Tilbakemeldingsskjema

Møte	Medvirkning hovedaktivitet D - Gruppe 10 Laboratoriemedisin RH	Prosjekt	Nye Aker og Nye Rikshospitalet
Saksnr	130764	Dok.dato	15.9.22
Medvirkn.møtedato	07.09.2022 / start kl. 12:32 – slutt kl. 15:30	Frist for tilbakemeld	28.09.22 kl 12
Medvirkn.gr.leder	Anne Ytreeide Stabell

Analysehall, plan 07:

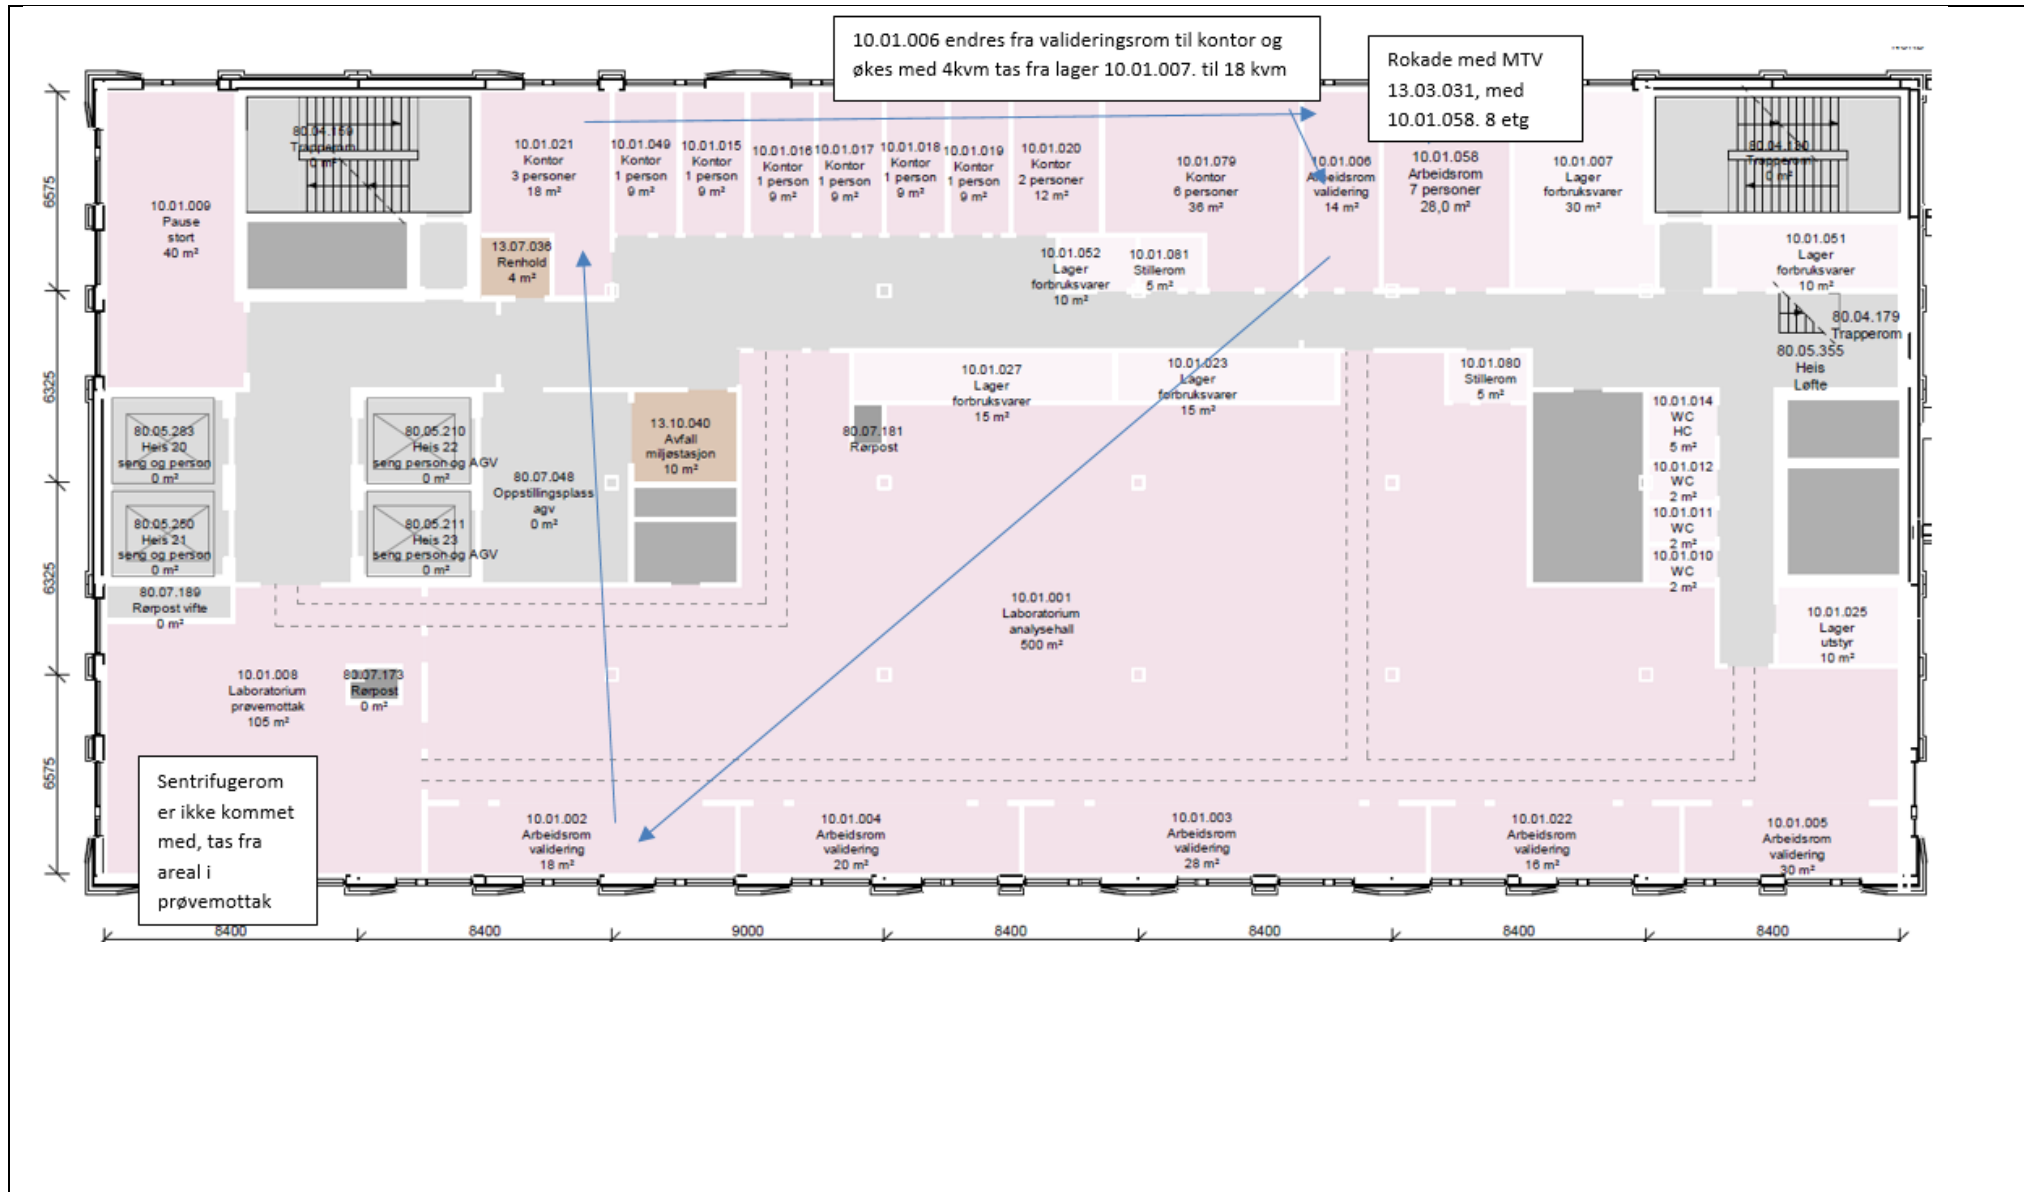
Det ligger inne to tradisjonelle rørpoststasjoner og en 1-1 rørpost i planet. Plassering og ruting av rørpost håndteres i detaljprosjektet. Som en forberedelse til dette oppfordres MVG til å vurdere hvordan prøveflyten skal fordeles. **Det ønskes ytterligere en 1-1rørpost i 7 etg som kan videresende prøver til 8 etg (se forklaring i punkt nedenfor)**

Hele området med prøvemottak, analysehall og valideringsrom er hvitt område. Detaljeringen av dette området skjer først i detaljprosjektet når leverandør er valgt. Dette inkluderer også mikroskopirom, lagerrom til kjøll og frys og instrumentrom i prøvemottaket. Traller og plassering av disse tas også i detaljprosjektet. Det er tidligere diskutert og konkludert at det ønskes rom til kjøleskap og frysere og ikke kjøle- eller fryserom. Hvis dette nå skal endres må dette meldes som en programavklaring til HSØ PO fra Nye OUS, da dette medfører prosjekteringsendringer og kostnadsøkning.

Et kontor (10.01.058) tilhørende SPES er i underlaget til møtet plassert på plan 07, men er ønsket i plan 08. MVG gir en tilbakemelding på hvilket areal som ønskes byttet plan og avklarer eventuelt med gruppeleder i MVG-18 hvis MTA verksted (13.03.031) flyttes.

- **Arbeidsrom 10.01.058 28kvm flyttes til 8 etg (tilhører SPES og kontorer tett knyttet til instrumenter og utstyr plassert i 8 etg) Foreslås byttet med MTV rom i 8 etg 13.03.031. Må stillerom flyttes med? Ikke avklart med TIK. Videreføres til detaljprosjekt**

- **Behov for trallerom (prøvetakingstraller): Det bør settes av plass i nærheten av Prøvemottak (ca 12kvm tas fra Prøvemottak areal)**
- **Sentrifugerom er ikke tegnet inne prøvemottak 10.01.008, ønsker å bruke av areal fra prøvemottak for å inkludere sentrifugerom. Beslutning om størrelse og plassering tas i detaljprosjekt. Sentrifugerommet i PA må ha plass til 3 sentrifuger, 2 kjøleskap og 2 frysere -30°C og -30-70°C. Hvitt areal. Deles opp i detaljprosjektet**

- **Arbeidsrom/valideringsrom 10.01.006 (14 kvm PNA) ønskes flyttet inn i område nær prøvemottak.**
- **Kontorpersonale arbeidsrom/ valideringsrom flyttes til 10.01.021 kontor fra 10.01.002 valideringsrom, rommet skilles av med ett rom for å ta tlf separat fra andre.**

- Underfordelingsrom for EL. Har dør inn i analysehall. Denne kan ifølge referat fra D3 ikke endres, men i tegninger i D4 kan man se at dør fra dette rommet går ut i AGV rom. I 9 etg går det dør både til AGV rom og til instrumentrom. Dette ønskes videreført til detaljprosjekt som en ny diskusjon

- Det er ønsket 1-1rørpost (Tempus) fra prøvemottak i 7 etg til spesiallab i 8 etg for å unngå hyppige pakninger av prøver i bobleplast for forsendelse. Dette siden vareheis viste seg å være en u hensiktsmessig løsning.

- Ikke tegnet inn fra D3 til D4 og bes fulgt opp i detaljprosjekt: Legge til mikroskoprom 12kvm (ta areal fra analysehall), kan ikke være nær vindu, men er avhengig av nærhet til hematologi valideringsrom Evt kan validering hematologi være trukket mer inn i rommet enn de andre valideringsrommene slik at mikroskop inkluderes i valideringsrom for hematologi (plassering i detaljprosjekt). Vil være del av «hvitt areal».

- 2 rørpoststasjoner, en er GRANIT og plasseres i PA (prøvemottak).
- 1-1 og rørpoststasjon inn i analysehall nær kjøleskap. Nøyaktig plassering av disse kan ikke angis før etter kommunikasjon med leverandør. Inngår som «hvitt areal» i plasseringen. Samt ytterligere ønske om 1-1-rørpost med utgangspunkt i 7 etg og endestasjon i 8 etg

Gruppeleder og Nye OUS avklarer med MVG 18 MTA om verksted 30 kvm (13.03.031) kan flytte til plan 7 slik at arbeidsrom 10.01.058 28 kvm flyttes til 8 etg for å bedre arbeidsflyten for SPES i plan 8. Avklaring ventes innen fredag uke 39. Følges opp av Nye OUS.

Mikroskoprom 12 kvm bes tegnet inn til detaljprosjektet, areal tas fra analysehall.

SHOT/SPES/FOU, plan 08:

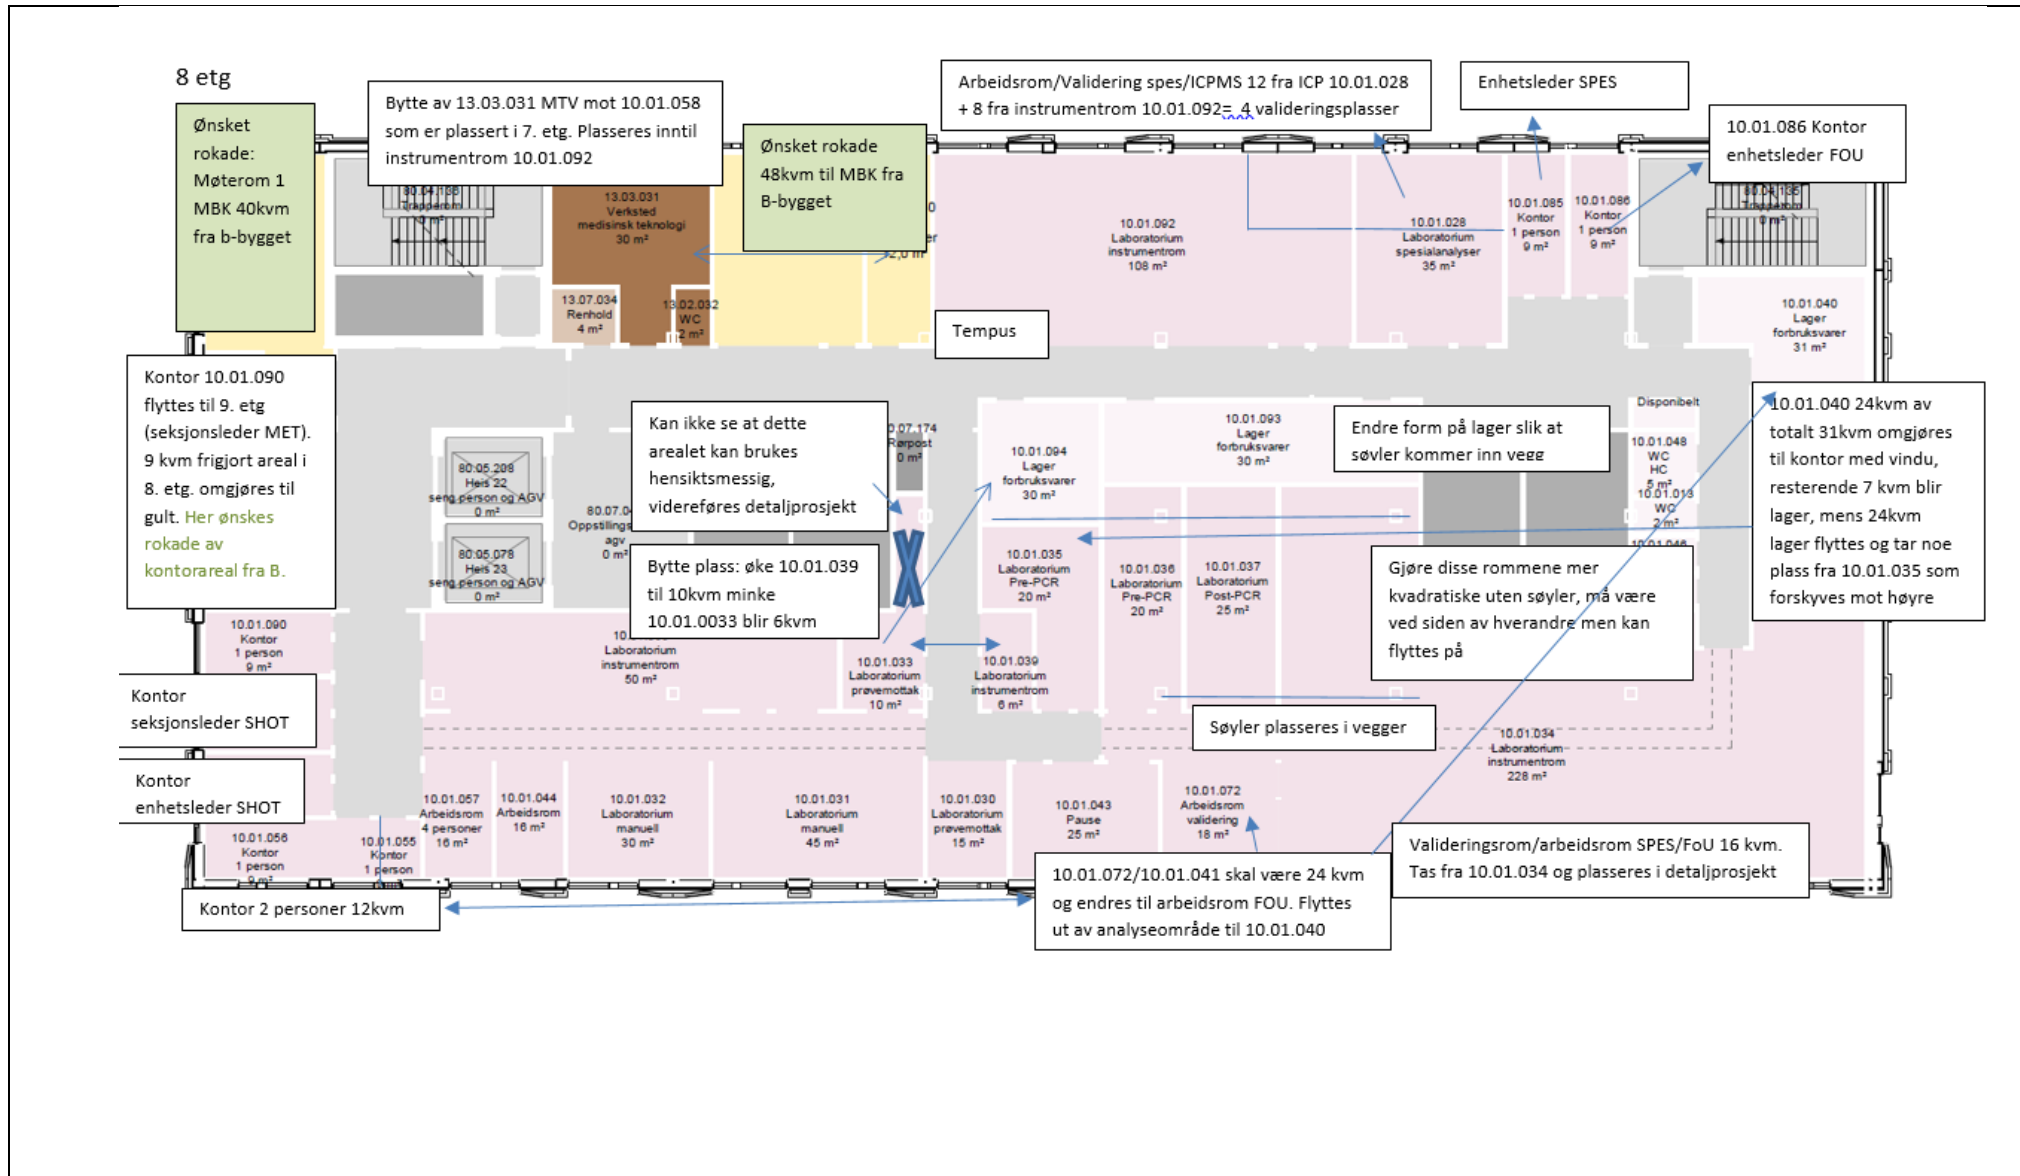
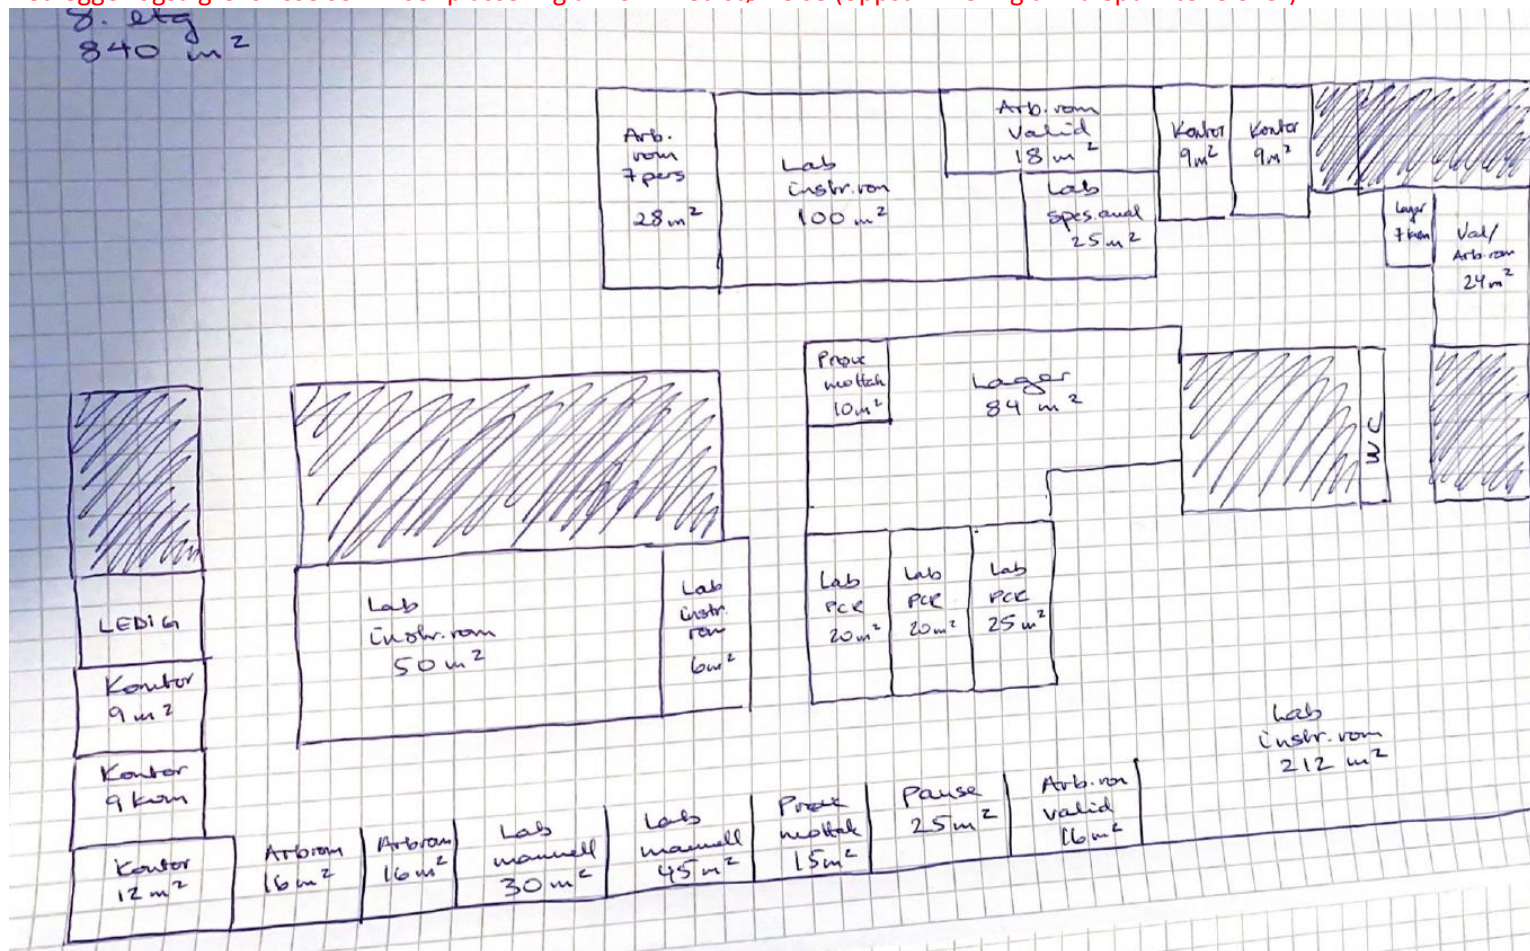
- Det er tidligere diskutert og konkludert at det ikke er behov for en vertikal intern heis mellom planene. Hvis dette nå skal endres må dette meldes som en programavklaring til HSØ PO fra Nye OUS, da dette medfører prosjekteringsendringer og kostnadsøkning. Det ønskes ikke vertikal heis, men **det er ønsket Tempus fra prøvemottak i 7 etg til spesiallab i 8 etg for å unngå hyppige pakninger av prøver i bobleplast for forsendelse. Håndtering av rørpostpatroner medfører arbeidsbelastningsskader hos ansatte, og bør begrenses i størst mulig grad. 1-1 rørpost (Tempus) vil være en viktig tilleggsløsning for rask transport av prøver, men kan ikke erstatte rørpost.**

- Ulike løsninger for prøvemottakene til SPES og SHOT ble diskutert i møtet. Prøvemottaket til SHOT (10.01.030) er en varig arbeidsplass og må derfor ha dagslys. Det er ikke ønskelig fra SHOT å dele prøvemottak med SPES. Endelig plassering av prøvemottaket til SPES (10.01.033) må avklares enten i tilbakemeldingen eller i den videre detaljeringen.

- Det er ønskelig at rommene 10.01.039 og 10.01.033 bytter plassering og at rom 10.01.033 **forskyves oppover slik at det** plasseres nærmere rørpost.
- **Areal mellom rørpoststasjon og rom 10.01.033 (en del av dette rommet) har ukjent størrelse. MVG kan ikke se at man kan utnytte dette arealet hensiktsmessig. Videreføres til detaljprosjekt**

- Rommene 10.01.056 og 10.01.055 ønskes slått sammen til et 2-mannskontor **og endres fra 18 til 12 kvm. Alle rommene mellom 10.01.057 og 10.01.043 forskyves mot venstre slik at valideringsrom 10.01.072 kan endre størrelse fra 18 til 24 kvm uten at andre rom i området endrer størrelse.**

- Noen av rommene er plassert feil mellom planene 08 og 09. MVG gir en tilbakemelding på hvilke rom dette gjelder og ønsket plassering av disse. **Dette gjelder rom 10.01.072 (18kvm) i 8 etg som skal bytte plass med rom 10.01.041 (24kvm) i 9 etg. Romstørrelsen skal følge med rommet ved flytting**

- Forslag: 10.01.090 flyttes fra 8 til 9 etg og blir kontor for enhetsleder MET.
- 10.01.085 enhetsleder SPES og 10.01.086 enhetsleder FOU
- Lager totalt 91 kvm som inkluderer kjøleskap og ultrafrysere for SHOT/ SPES/ frys og kjøllager FOU 7kvm.

- Ønsker at rom tilpasses slik at søyler kommer inn i, eller inntil vegg
- Alle lagerrom er avhengig av dimensjonering for å ha kjøleskap og frysere plassert inni.

- Det ønskes en endring der kontor 10.01.095, 10.01.056, 10.01.055 er plassert, slik at det blir 2 kontor a 9kvm og ett kontor a 12kvm i dette området (kan labareal forskyves mot venstre for å utnytte areal uten at korridor tar unødig stor plass?)

- **Endre størrelse ICPMS rom og instrumentrom 10.01.092: for å etablere et nytt Arbeidsrom/Validering for spes/ICPMS på 20 kvm (12 kvm fra ICP 10.01.028 + 8 kvm fra instrumentrom 10.01.092 = 4 valideringsplasser). med valideringsrom ut mot vindu, og instrumenter inn i rommet.**

- LAF- benker i PCR areal 10.01.035 og 10.01.036 (det finnes LAF benker som ikke trenger kobles til ventilasjon)
- Rom 10.01.042 angitt som kontor i dRofus. Dette rommet gjenfinnes ikke i ny tilsendt tegning. Optelling av rett antall kontorplasser overføres til detaljprosjekt

Stillerom i plan 8 nær MTA-verksted tilhører funksjonsområdet laboratoriemedisin og bør plasseres i tråd med innmeldt behov fra MVG 10 hvis verksted flyttes og nytt areal plasseres inn. Tas med videre til detaljprosjektet.
